## SERVICE INFO – INA 0057

# Изменение конструкции

## обводного ролика 532 0433 10

Арт. номера: 532 0433 10

Обводной ролик 532 0433 10, предыдущая конструкция (А) и новая (В)

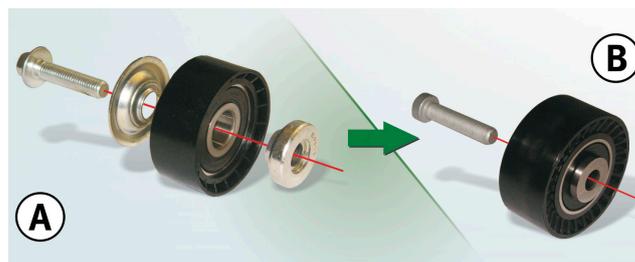
Конструкция обводного ролика 532 0433 10 была изменена в рамках нашей постоянной работы по развитию продукта.

В новой конструкции тарелка и прокладка (Рис. 1, А) больше не поставляются по отдельности, как было в предыдущей версии. Эти компоненты были интегрированы в новом варианте (Рис. 1, В) и теперь являются частью обводного ролика. В течении переходного периода мы можем иметь оба ролика на складе. Обе версии отвечают одинаковым техническим требованиям и могут быть использованы без ограничений.

Обводные ролики А и В (см. рис.) должны быть смонтированы приложенными болтами.  
Ролик А: М10х45, шестигранный болт с шайбой.  
Ролик В: М10х45, звездообразный болт
